**Spolek
Občané za ochranu kvality bydlení v Brně-Kníničkách, Rozdrojovicích a
Jinačovicích, z.s.**

Odvolání proti územnímu rozhodnutí pro umístění stavby „I/73 Bořitov – Svitávka“

Dne 5. 6. 2025 byla na úřední desce Jihomoravského kraje pod č. j. JMK 82783/2025 zveřejněna veřejná vyhláška datovaná dne 2. 6. 2025 s územním rozhodnutím pro záměr nazvaný "I/73 Bořitov - Svitávka" (dále také jen „veřejná vyhláška“ nebo „územní rozhodnutí“).

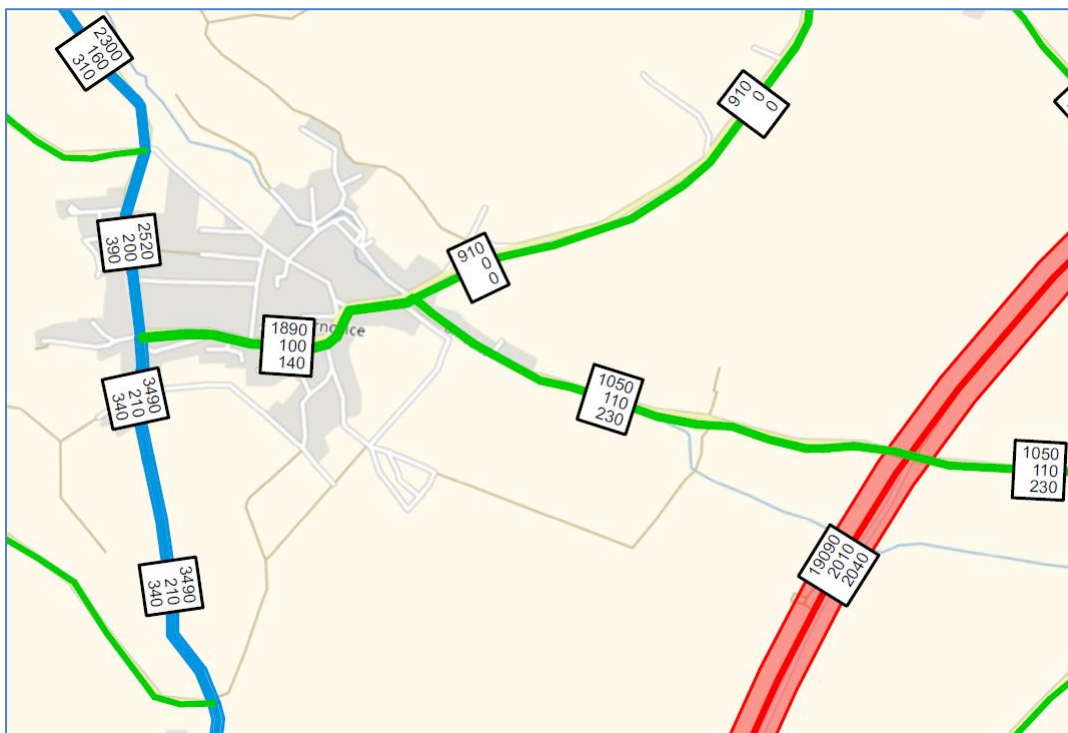
62. Rozptylová studie **neobsahuje** celkové / kumulativní znečištění ovzduší. **Pouze** hodnoty celkového / **kumulativního** znečištění ovzduší mohou být porovnávány s veřejnoprávními (hygienickými) limity.

Stavební úřad námitku nevypořádal správně: Grafické přílohy obsahují pouze tzv. příspěvky a ne celkové (kumulativní) znečištění.

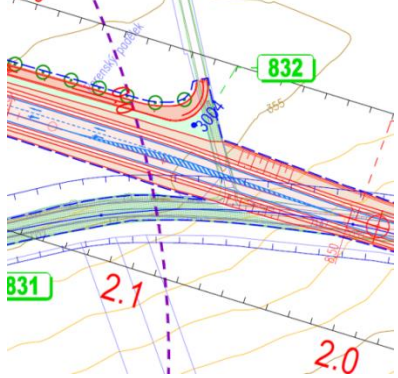
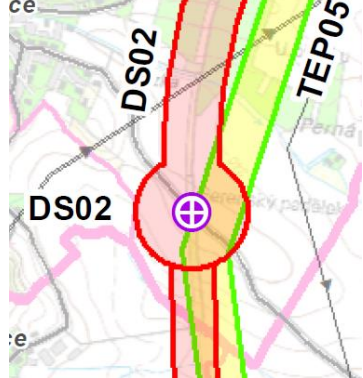
91 b) Vzniklá situace tak vede k tomu, že odvolatel požaduje přezkum předmětného stanoviska KrÚ OÚP č.j. JMK 37230/2025 ze dne 06. 03. 2025 s tím, že přezkumnému orgánu musí být předloženy všechny námítky k nesouladu s územně plánovacími dokumentacemi, jak je v řadě námitek (s grafickými reprezentacemi i bez nich) doloženo výše.

Vadou také je, že na výkrese není vymezen zpřesněný koridor dle ÚP Lysice.

Projektová dokumentace 06/2022 – výkres C-3-1_KOORD_SIT – CAST 1	ZÚR JMK (platné k 06/2022 – 01/2023)

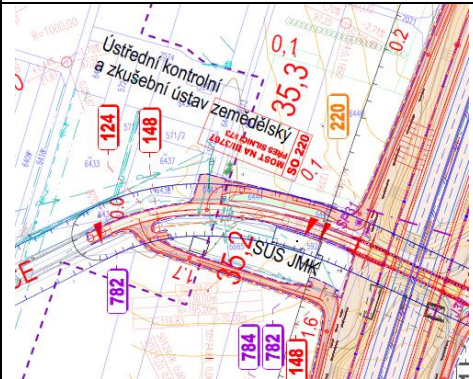
92 b) Vzniklá situace tak vede k tomu, že odvolatel požaduje přezkum předmětného stanoviska KrÚ OÚP č.j. JMK 37230/2025 ze dne 06.03.2025 s tím, že přezkumnému orgánu

musí být předloženy všechny námítky k nesouladu s územně plánovacími dokumentacemi, jak je v řadě námítek (s grafickými reprezentacemi i bez nich) doloženo výše.

Projektová dokumentace 06/2022 – výkres C-3-4_KOORD_SIT – CAST 4	ZÚR JMK (platné k 06/2022 – 01/2023)

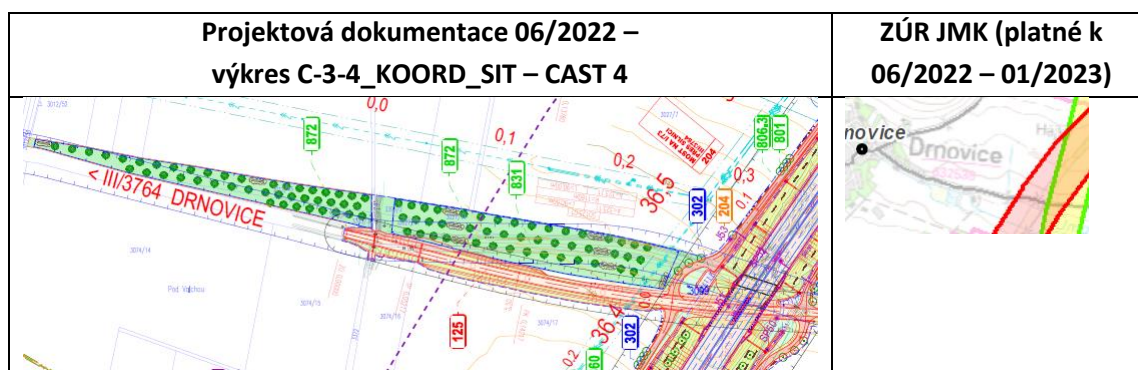
93 b) Vzniklá situace tak vede k tomu, že odvolatel požaduje přezkum předmětného stanoviska KrÚ OÚP č.j. JMK 37230/2025 ze dne 06.03.2025 s tím, že přezkumnému orgánu musí být předloženy všechny námitky k nesouladu s územně plánovacími dokumentacemi, jak je v řadě námitek (s grafickými reprezentacemi i bez nich) doloženo výše.

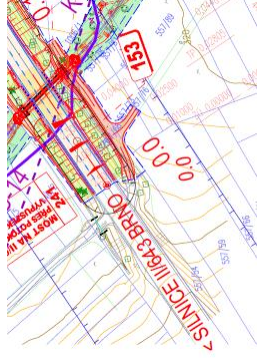
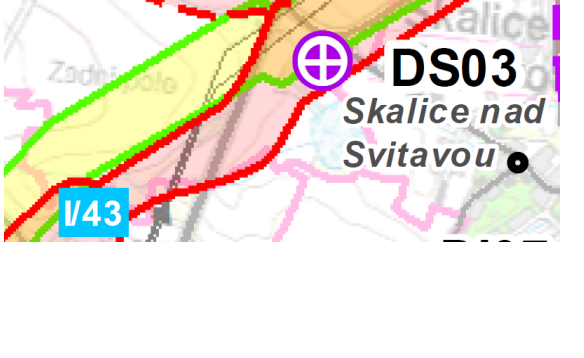
Poznamenává se, že níže je projektová dokumentace reprodukována dle originálu tisku a rotace o **násobky** 90 stupňů. K provedení přesného porovnání je nutno vzít v úvahu skutečnost, že výkresy projektu nejsou orientovány jako územně plánovací dokumentace, tedy „sever nahoře“.

95 b) Vzniklá situace tak vede k tomu, že odvolatel požaduje přezkum předmětného stanoviska KrÚ OÚP č.j. JMK 37230/2025 ze dne 06.03.2025 s tím, že přezkumnému orgánu musí být předloženy všechny námitky k nesouladu s územně plánovacími dokumentacemi, jak je v řadě námitek (s grafickými reprezentacemi i bez nich) doloženo výše.

Projektová dokumentace 06/2022 – výkres C-3-6_KOORD_SIT – CAST 6	ZÚR JMK (platné k 06/2022 – 01/2023)

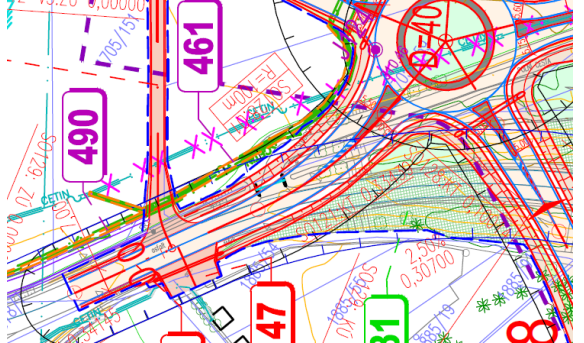
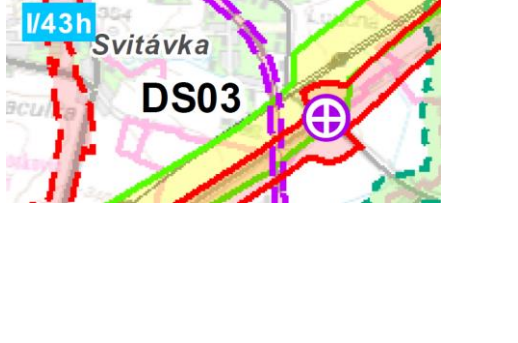
97 b) Vzniklá situace tak vede k tomu, že odvolatel požaduje přezkum předmětného stanoviska KrÚ OÚP č.j. JMK 37230/2025 ze dne 06.03.2025 s tím, že přezkumnému orgánu musí být předloženy všechny námitky k nesouladu s územně plánovacími dokumentacemi, jak je v řadě námitek (s grafickými reprezentacemi i bez nich) doloženo výše.

Projektová dokumentace 06/2022 – výkres C-3-6_KOORD_SIT – CAST 6	ÚP Bořitov (platný k 06/2022 – 01/2023)

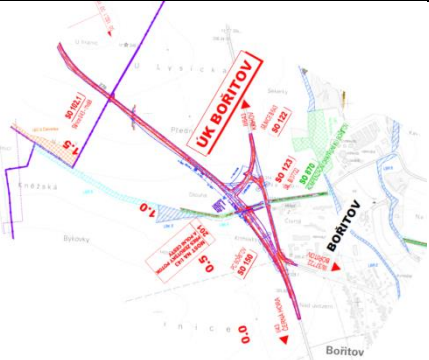
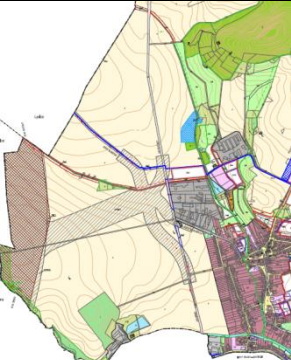
99 b) Vzniklá situace tak vede k tomu, že odvolatel požaduje přezkum předmětného stanoviska KrÚ OÚP č.j. JMK 37230/2025 ze dne 06.03.2025 s tím, že přezkumnému orgánu musí být předloženy všechny námítky k nesouladu s územně plánovacími dokumentacemi, jak je v řadě námítek (s grafickými reprezentacemi i bez nich) doloženo výše.
